Oppdragsgiver: Fluett brygge as
Oppdragsnavn: Fluett Brygge - sulfidylling
Oppdragsnummer: 637186-01
Utarbeidet av: Simen Berger
Oppdragsleder: Fredrik Boye Ording
Dato: 01.12.2023
Tilgjengelighet: Velg et element.

Notat Søknad om endring av godkjent utfyllingsareal i sjø, gnr./bnr. 507/668 mfl. - Arendal kommune

Figur 1: Prosjektet ny (lys fiolett) og gammel (gul) utstrekning av fyllingen. Kotelinjer viser til ny prosjektet overflate (dybde). Oransje område viser til fotavtrykk for bunnplate av nytt bygg.

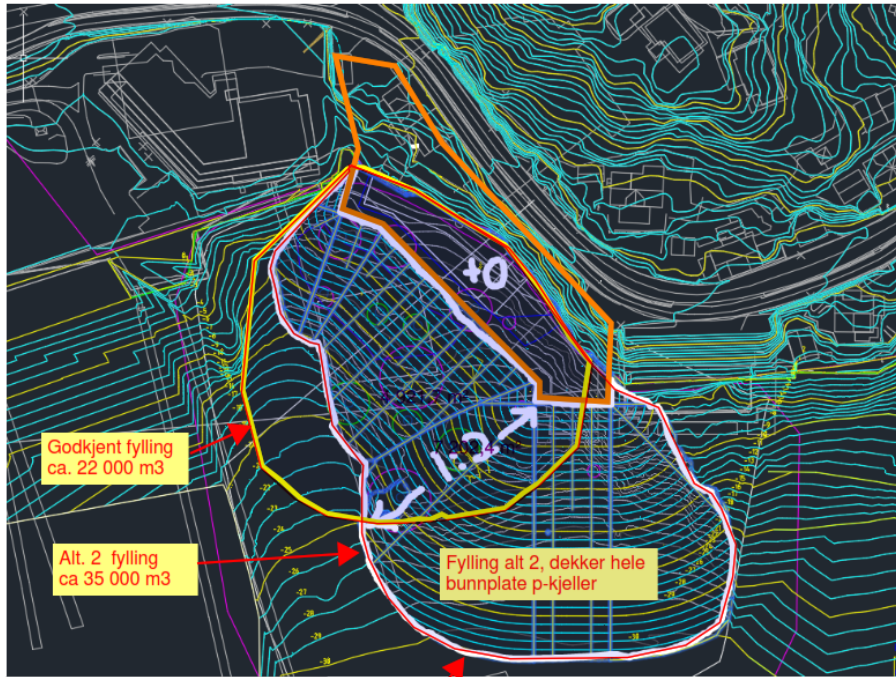
I etterkant av innsendt søknad har det vist seg behov for å øke areal og volum på planlagt fylling i sjø. Volumet som skal tas ut er derimot ikke i strid med allerede godkjent/regulering ramme (Figur 2). Alt nytt fjell som tas ut, tas ut innenfor inntegnet rødt areal på kartet, og disse bergmassene er inkludert i allerede utførte undersøkelser av fjellet.

Det er sett på som nødvendig å utvide den planlagte fyllingen mot sør-øst. Dette vil gi et ekstra areal på fyllingen (fotavtrykk) på 3000 m², og et ekstra utfyllingsvolum på ca. 13 000 m³. Totalt areal for ny fylling blir da på 7600 m² og totalt volum blir på ca. 35 000 m³. Av dette volumet vil maksimalt ca. 22 000 m³ være gneis og potensielt syredannende, en

økning på ca. 9000 m³ fra opprinnelig søknad. I opprinnelig søknad utgjorde berg fra tiltaksområdet ca. 60 % av fyllingen, ved ny løsningen utgjør denne massen ca. 65 %. Økt andel av lokale steinmasser i fyllmasser er gitt ut fra oppfyllingens geometri og vilkår gitt med krav til overdekning av rene masser, samt kravet om at det ikke benyttes potensielt syredannende steinmasser over kote - 3.

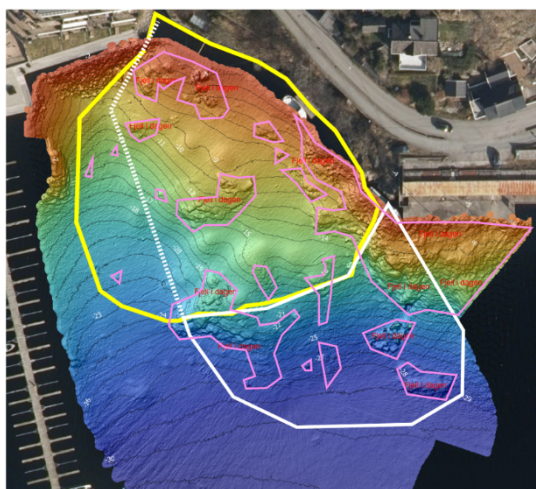
Fyllingen vil i større grad etableres på sjøbunn med fjell (uten sedimenter) og i terreng med større gradient. Det er derfor anslått at areal med bløtbunn som blir dekt til vil være tilnærmet likt ved ny og gammel fylling. Maksimal dybde på utfyllingen øker fra ca. kote - 25 til kote -30. Andelen av fyllingen som legges på større dyp (under kote -20) øker betraktelig (fra ca. 10% til ca. 40%). Det kan være behov for noen supplerende geotekniske vurderinger med tanke på stabilitet av ny fylling – men det legges opp til at prinsipper benyttet ved tidligere prosjektert fylling følges videre.

Figur 4: Vestlig utstrekning av registrert gytefelt Pusnes - Tybakken, ved Tromøysundet. Gammelt prosjektert fyllingsareal er vist i fiolett, og nytt areal er vist med grønt. Kartunderlaget er en modifisert skjermdump hentet fra Naturbase (Miljødirektoratet, 2023)

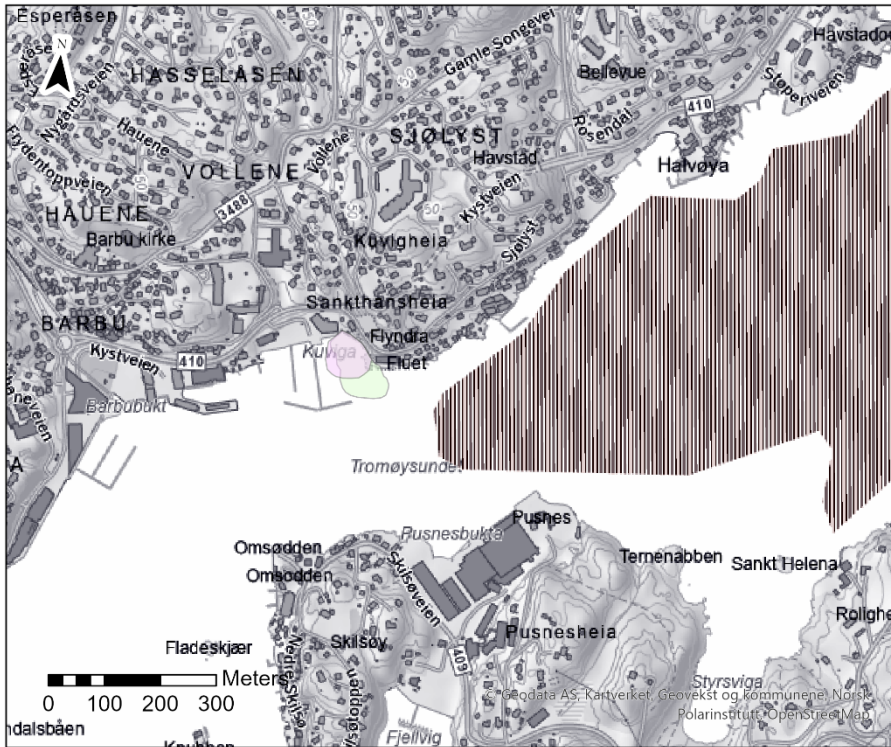
Det er ikke kartlagt noen sårbare naturtyper innenfor eller i direkte nærhet til tiltaksområdet. Det ligger et registrert gytefelt for kysttorsk øst i Tromøysundet, som vist

ved Figur 4. Dette ligger på det nærmeste 90 meter fra ytterkant av ny prosjektert fylling. Gyltefeltet er registrert som lokalt viktig.

Det er allerede gitt et vilkår, blant annet pga gyteperiode for torsk, om at det ikke vil foregå arbeider fra 1. februar til 15. september.

Figur 5: Tverrsnitt som viser prinsippene for utfyllingens oppfylling.

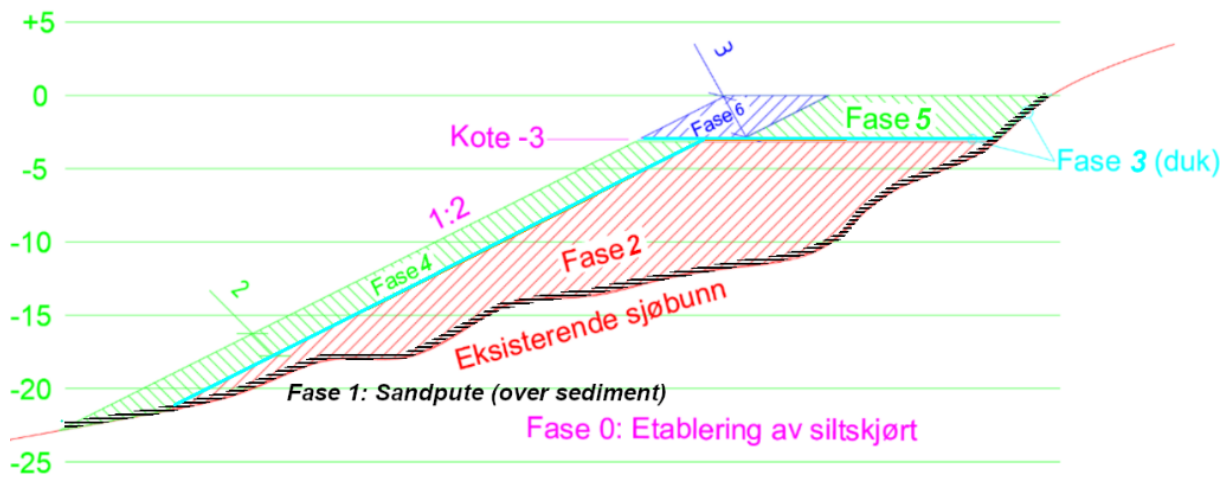
Det legges opp til samme utfyllingsmetodikk som beskrevet i eksisterende søknad, som vist ved Figur 5. Av fjellet som tas ut i prosjektet, og legges i kjernen av fyllingen, er omtrentlig halvparten vurdert til å være gneis med potensiale for økt surhetsgrad fra avrenningen.
